Drucksache für die Regionalversammlung Süd Hessen

Nr.: IX / 17.13.8
05. Juni 2019

Beschlussfassung über die Aufstellung des Sachlichen Teilplans Erneuerbare Energien (TPEE)

hier: **Behandlung der Stellungnahmen aus der zweiten Beteiligung zum Entwurf 2016 des Sachlichen Teilplans Erneuerbare Energien - Zusammenfassender Beschluss zu den Beschlüssen des UEK vom 21.05.2019 und des NLF vom 06.06.2019; zum Antrag der FDP vom 20.05.2019 (Drs. IX / 17.27) sowie zu Ergebnissen vorgelegter neuer Erkenntnisse**

Karte 1: entfallende Flächen in den Vorranggebieten 2-475a und 5301

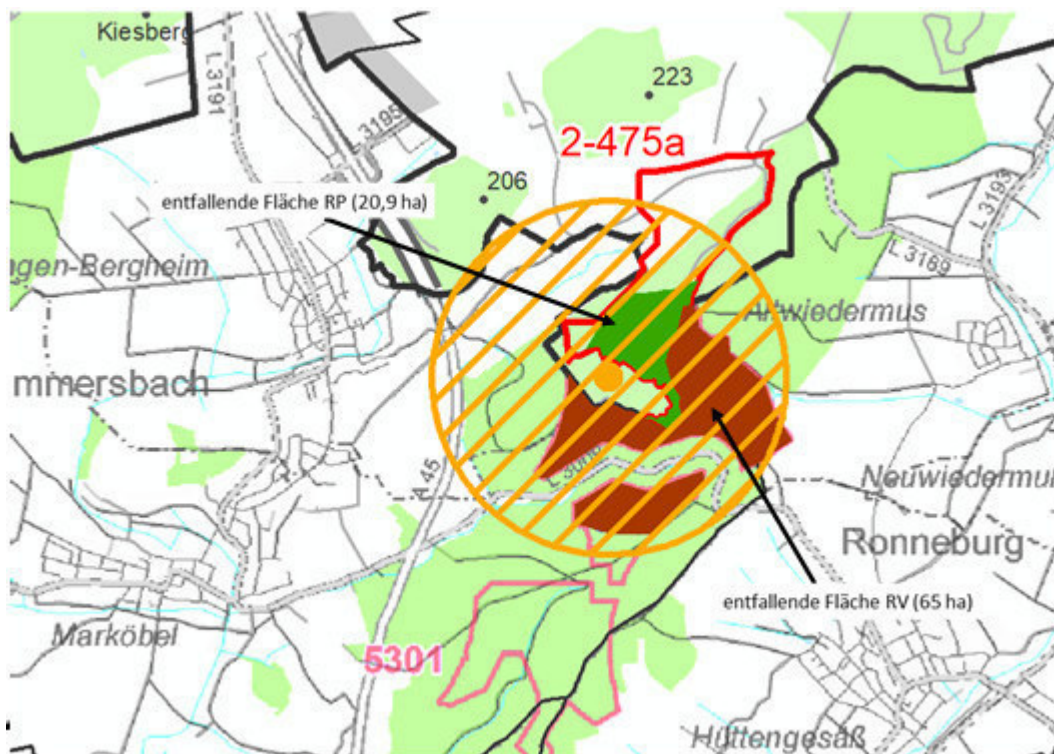
Das Vorranggebiet 2-475a wird aufgrund des schlüssigen Plankonzeptes (Mindestabstandspuffer zu mehreren eingebrachten Brutvorkommen des Rotmilans, Schwarzmilans und Wanderfalken (TB2- 01055, TB2-04375,-TB2-04377) gestrichen. Alle - in den weiteren TBs zu 2-475a vorgetragene Argumente, Informationen und Hinweise - führen nicht zu einer Änderung der getroffenen Abwägung.

- c) Auf Seite 15 werden im Feld „Begründung“ die Texte der Begründungen der TB2-04375 und TB2-04377 eingefügt.
- II. Die TBs TB2-01034, TB2-02862, TB2-02985, TB2-03387 werden in der obersten Zeile der Begründung durch den Satz „Das Vorranggebiet 2-475a wird auf Grund artenschutzrechtlicher Belange gestrichen“ ergänzt.
- III. Die Tabelle „Vorranggebiete, Veränderungen gegenüber TPEE-Entwurf 2016“ wird entsprechend angepasst (Drs. IX / 17.13.8, Anlage 8).

Karte 2: entfallende Fläche des Vorranggebietes 2-112

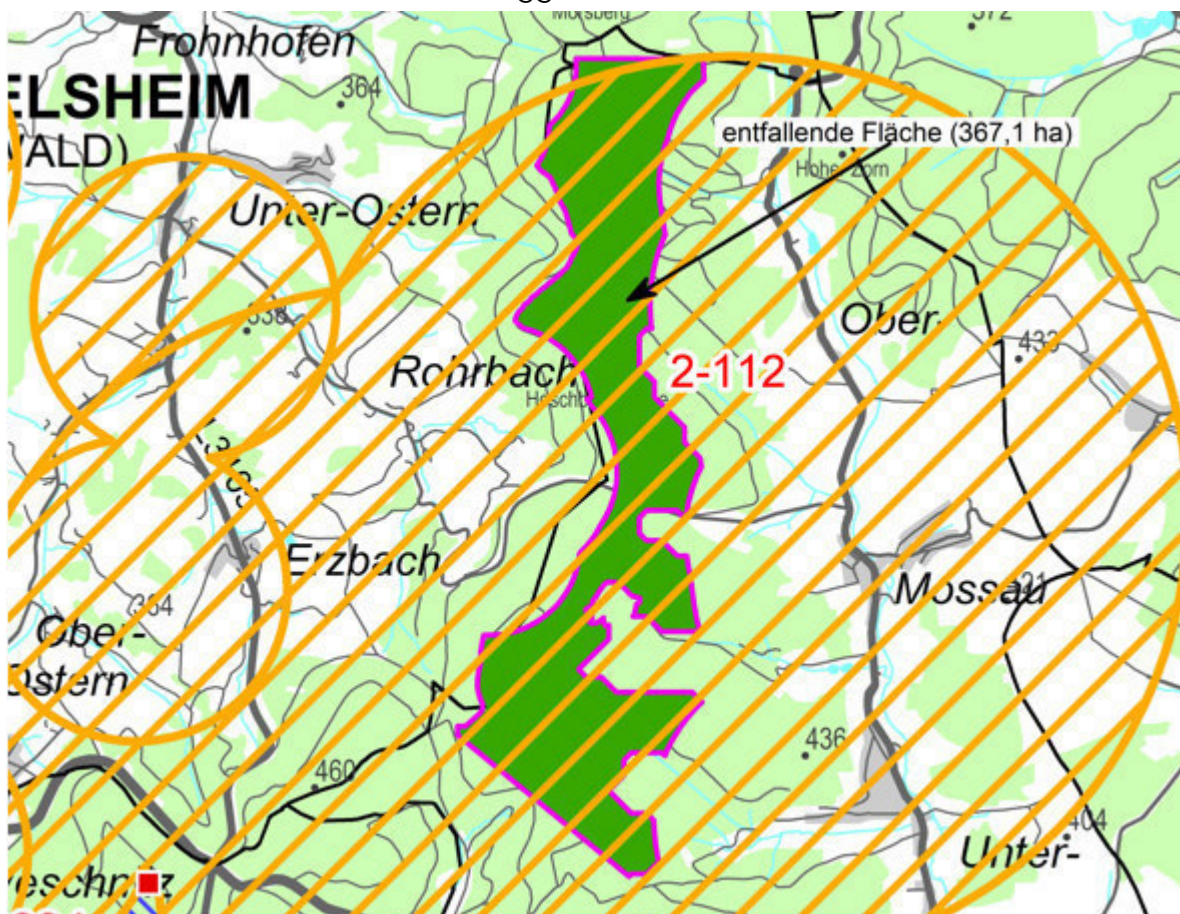
Alle - in den weiteren TBs zu 2-112 vorgetragene Argumente, Informationen und Hinweise - führen nicht zu einer Änderung der getroffenen Abwägung.

- II. Die TBs mit den Nummern TB2-00124, TB2-01413, TB2-01426, TB2-01516, TB2-02143, TB2-02259, TB2-02582, TB2-03267, TB2-03669, TB2-03924 und TB2-03999 werden in der obersten Zeile der Begründung durch den Satz „Das Vorranggebiet 2-112 wird auf Grund artenschutzrechtlicher Belange gestrichen“ ergänzt.
- III. Die Tabelle „Vorranggebiete, Veränderungen gegenüber TPEE-Entwurf 2016“ wird entsprechend angepasst (Drs. IX / 17.13.8, Anlage 8).

Karte 3: reduzierte Fläche des Vorranggebietes 2-125, 2-125a und Erweiterung 2-125b

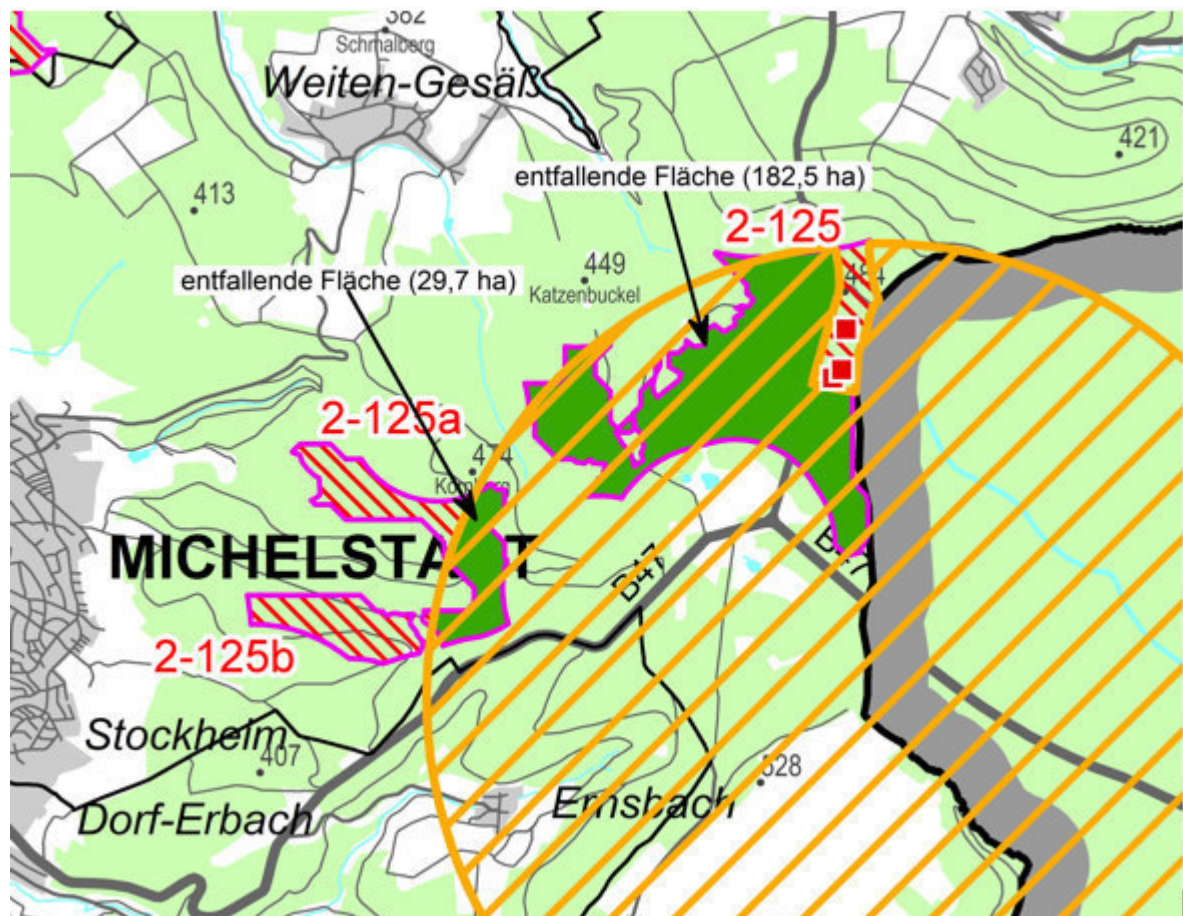
- II. Die TBs TB2-00938, TB2-00939, TB2-00950, TB2-01280, TB2-02143, TB2-03267, TB2-03924 und TB2-03999 werden in der obersten Zeile der Begründung durch den Satz „Das Vorranggebiet 2-125 wird auf Grund artenschutzrechtlicher Belange reduziert“ ergänzt.

- III. Die Tabelle „Vorranggebiete, Veränderungen gegenüber TPEE-Entwurf 2016“ wird entsprechend angepasst (Drs. IX / 17.13.8, Anlage 8).

Karte 4: reduzierte Fläche des Vorranggebietes 2-288

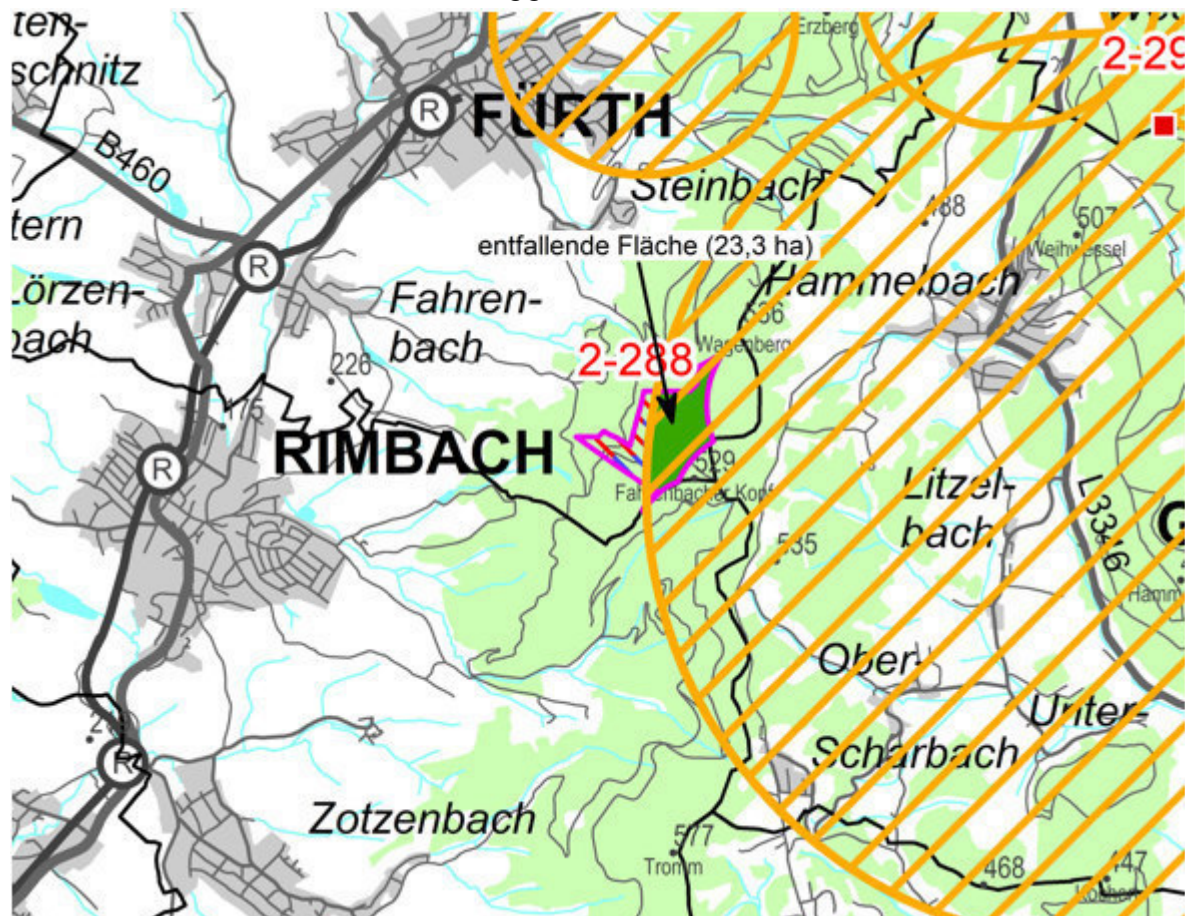
In der zweiten Offenlegung (Beteiligungsverfahren) wurden flächenrelevante Belange vorgetragen, die zu einer Änderung des Flächenzuschnitts führen. Das Vorranggebiet 2-288 wird auf eine Fläche von 10,4 ha reduziert (TB2-04378). Begründet wird die Reduzierung der Flächen durch die Überlagerung eines bekannt gewordenen Schwarzstorchhorstes östlich des VRG, welcher mit seinem Mindestabstandspuffer von 3.000 m Bereiche des Vorranggebietes überdeckt.

- II. Die TBs TB2-01264, TB2-01413, TB2-01426, TB2-02143, TB2-02155, TB2-02173, TB2-02859, TB2-03267, TB2-03284, TB2-03430, TB2-03615 und TB2-03924 werden in der obersten Zeile der Begründung durch den Satz „Das Vorranggebiet 2-288 wird auf Grund artenschutzrechtlicher Belange reduziert“ ergänzt.
- III. Die Tabelle „Vorranggebiete, Veränderungen gegenüber TPEE-Entwurf 2016“ wird entsprechend angepasst (Drs. IX / 17.13.8, Anlage 8).

Karte 5: entfallende Fläche des Vorranggebietes 2-292

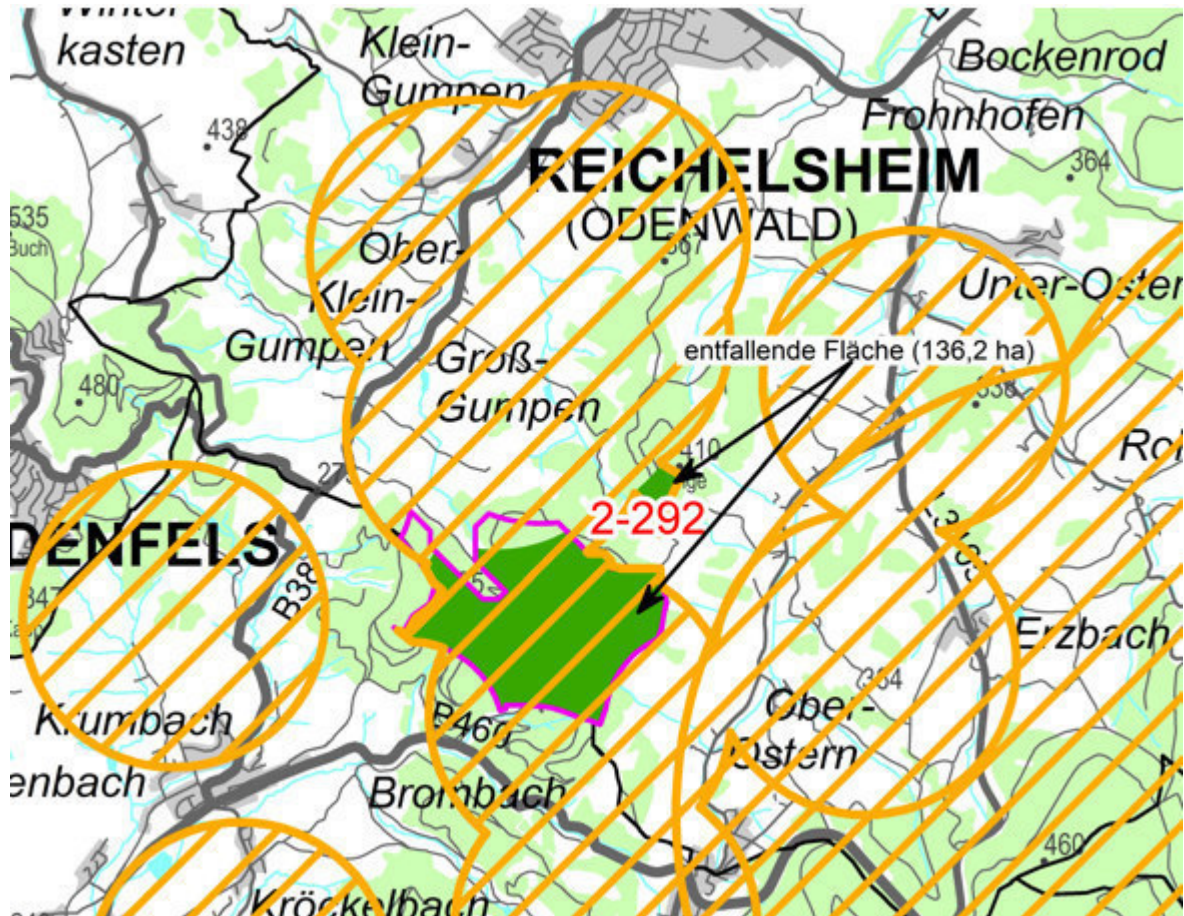
Alle - in den weiteren TBs zu 2-292 vorgetragene Argumente, Informationen und Hinweise - führen nicht zu einer Änderung der getroffenen Abwägung.
- II. Die TBs TB2-01264, TB2-01413, TB2-01426, TB2-02143, TB2-02155, TB2-02173, TB2-02259, TB2-02859, TB2-03267, TB2-03284, TB2-03430, TB2-03924 und TB2-03999 werden in der obersten Zeile der Begründung durch den Satz „Das Vorranggebiet 2-292 wird auf Grund artenschutzrechtlicher Belange gestrichen“ ergänzt.

- III. Die Tabelle „Vorranggebiete, Veränderungen gegenüber TPEE-Entwurf 2016“ wird entsprechend angepasst (Drs. IX / 17.13.8, Anlage 8).

Karte 6: gestrichener Flächenanteil (rot) im Vorranggebiet 2-23b

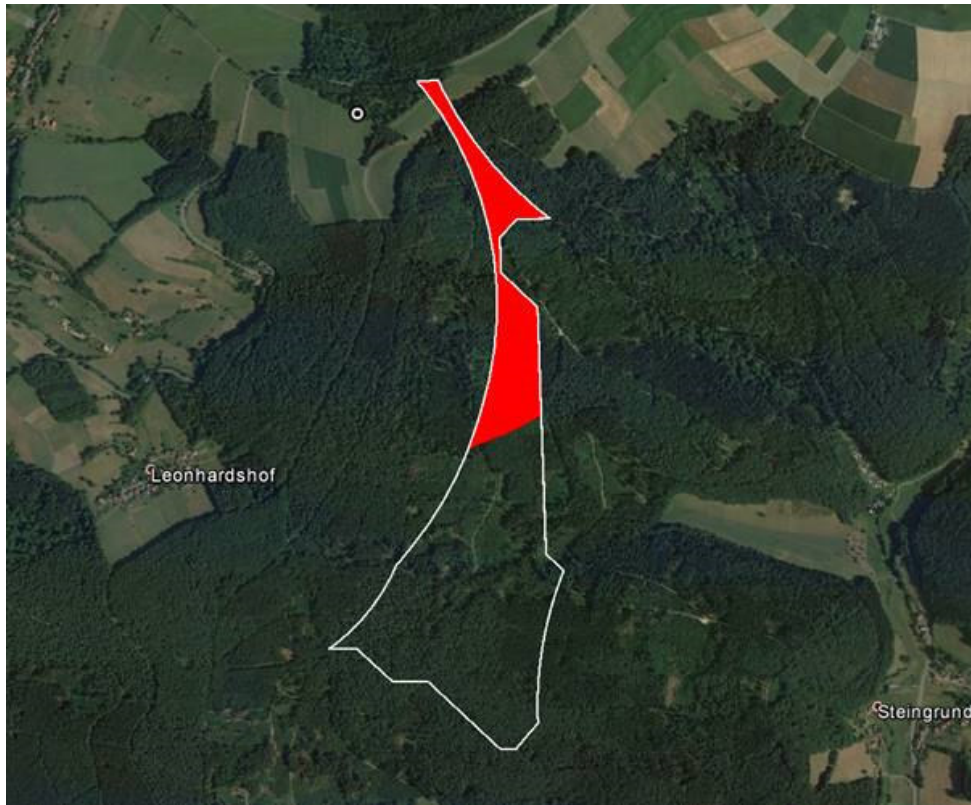
Bewertungsmaßstabes des Teilplans Erneuerbare Energien dazu, dass ein Puffer von 1.000 Metern um den Rotmilanhorst angewandt wird, welcher zu einer Reduzierung im nördlichen Bereich der Vorrangfläche 2-23b führt.

„Die Fläche 2-23b wird im Südosten erweitert sowie im Norden reduziert.“

VI. Die Tabelle „Vorranggebiete, Veränderungen gegenüber TPEE-Entwurf 2016“ wird entsprechend angepasst (Drs. IX / 17.13.8, Anlage 8).

Karte 7: Entfallene Flächen im Vorranggebiet 3004

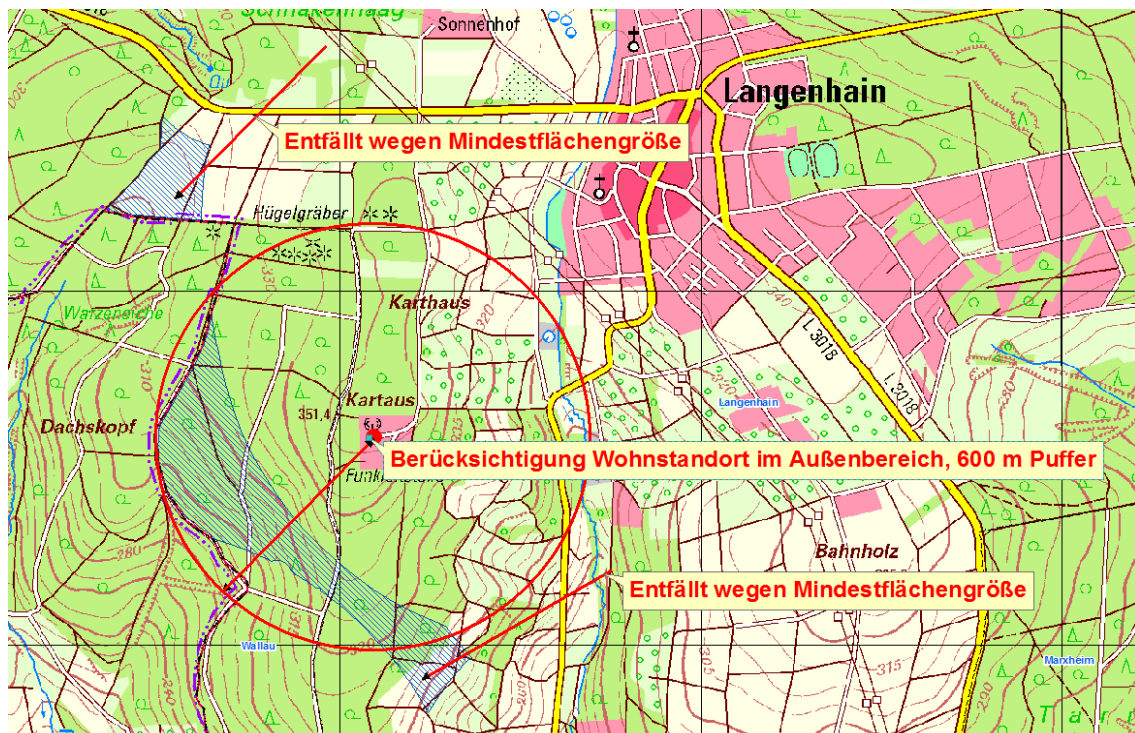
Die Vorrangfläche 3004 im Gebiet des Regionalverbandes FrankfurtRheinMain wird gestrichen. Dies erfolgt aufgrund der Mitteilung der Unteren Bauaufsichtsbehörde des Main-Taunus-Kreises, die davon ausgeht, dass für die beiden Wohngebäude auf dem Grundstück der benannten Funkanlage „Am Hübner“ in Hofheim/Langenhain ein Bestandsschutz gegeben ist. Daher ist dieser Wohnstandort im Außenbereich gemäß schlüssigem Plankonzept mit einem Schutzabstand von 600 m zu versehen. Die verbleibenden Restflächen entsprechen nicht der Mindestflächengröße von 10 ha und entfallen deshalb ebenfalls.

- I. Die BE-Nr. TB2-04380 wird neu aufgenommen.
- II. Die Tabelle „Vorranggebiete, Veränderungen gegenüber TPEE-Entwurf 2016“ wird entsprechend angepasst (Drs. IX / 17.13.8, Anlage 8).

Karte 8: Entfallene Flächen in den Vorranggebieten 2-903 und 2-925

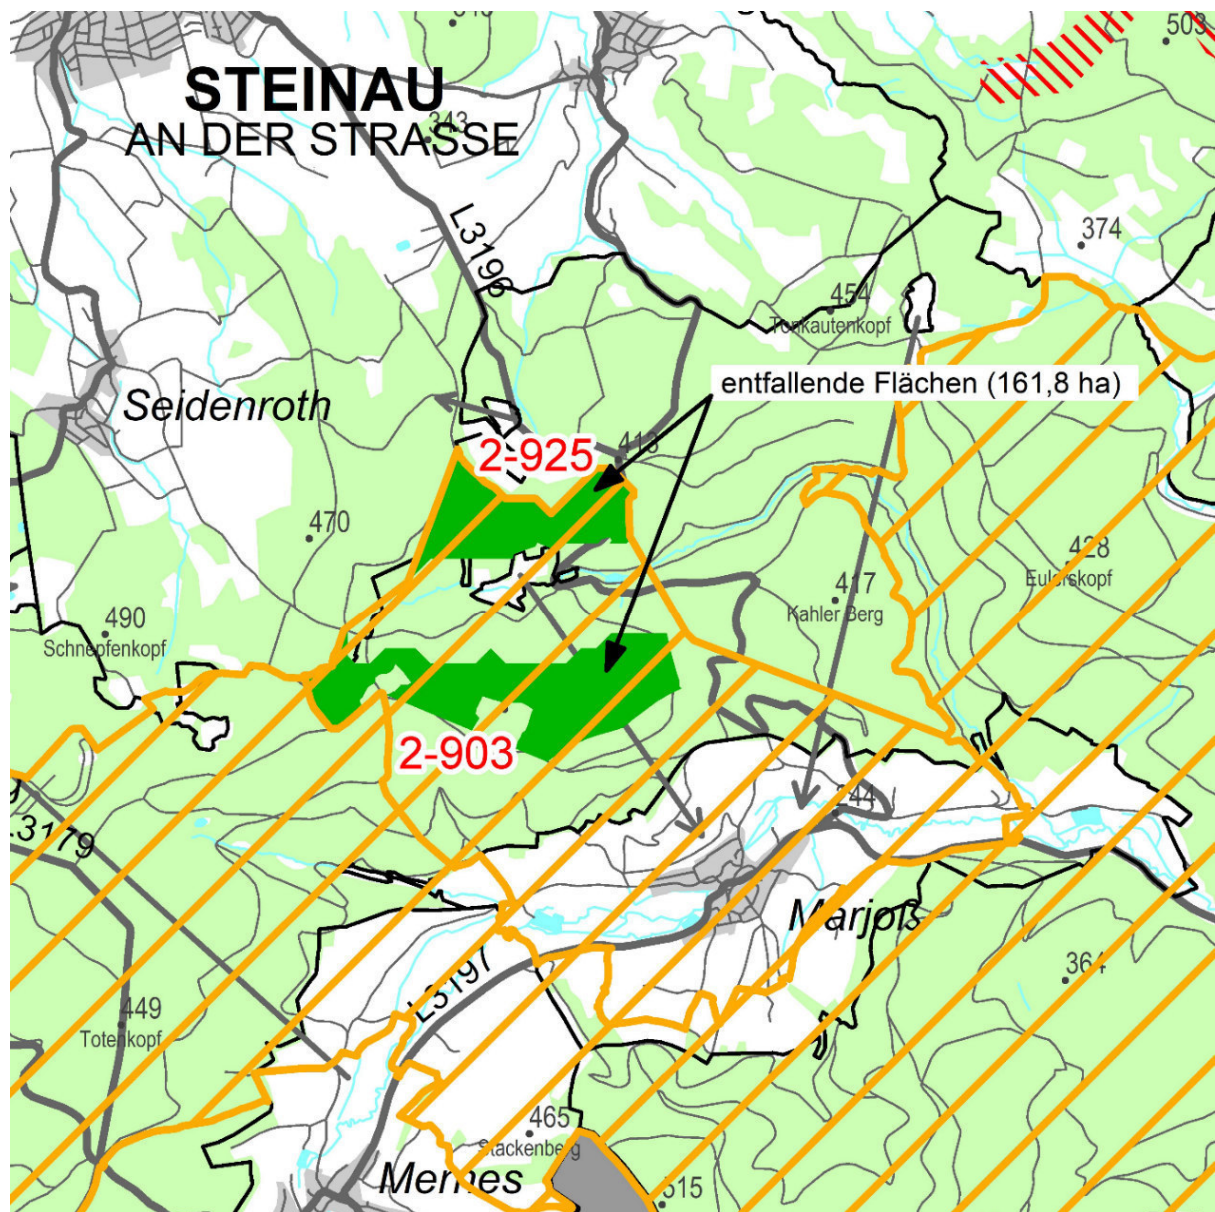
Am 01.05.2019 wurden ergänzende Unterlagen zu den Flächen 3-903 und 2-925 eingereicht (TB2-04381). In diesen werden u.a. Informationen zu Vogelschutzgebieten und neuen Horststandorten von windkraftempfindlichen Vogelarten vorgebracht. Diese wurden zur fachlichen Überprüfung an die obere Naturschutzbehörde (ONB) weitergeleitet und bestätigt.

Gemäß der Anwendung der Kriterien aus dem schlüssigen Plankonzept entfallen damit die Flächen 2-903 und 2-925.

Das Vorranggebiet wird aufgrund des schlüssigen Plankonzeptes (Artenschutz, TB2-04381) gestrichen. Alle weiteren zu dieser Fläche vorgetragenen Argumente führen nicht zu einer Änderung der getroffenen Abwägung.

Das Vorranggebiet wird aufgrund des schlüssigen Plankonzeptes (Artenschutz, TB2-04381) gestrichen. Alle weiteren zu dieser Fläche vorgetragenen Argumente führen nicht zu einer Änderung der getroffenen Abwägung.

Karte 1: reduzierter Flächenanteil des Vorranggebietes 2-23a

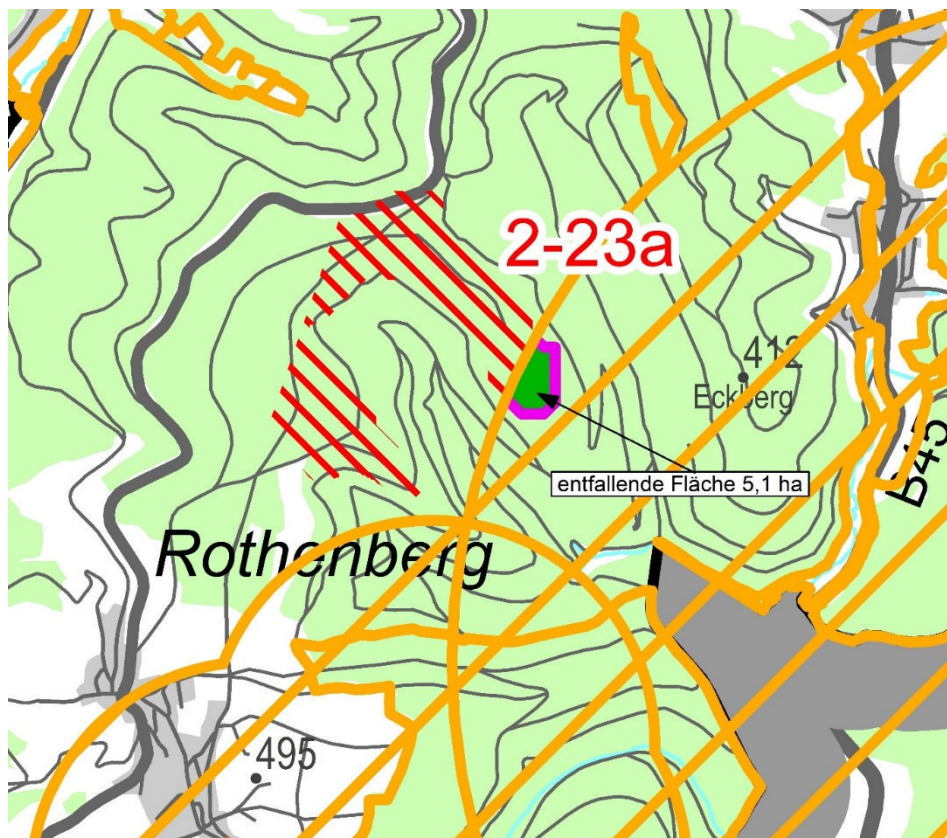
Begründet wurde die Flächenreduzierung durch die Berücksichtigung eines Schwarzstorchhorstes, dessen Mindestabstandspuffer die Fläche im Osten überlagert. Die Fläche wird als Vorranggebiet zur Nutzung der Windenergie festgelegt und auf 63,0 ha reduziert.

2. Die Tabelle „Vorranggebiete, Veränderungen gegenüber TPEE-Entwurf 2016“ wird entsprechend angepasst (Drs. IX / 17.13.8, Anlage 8).
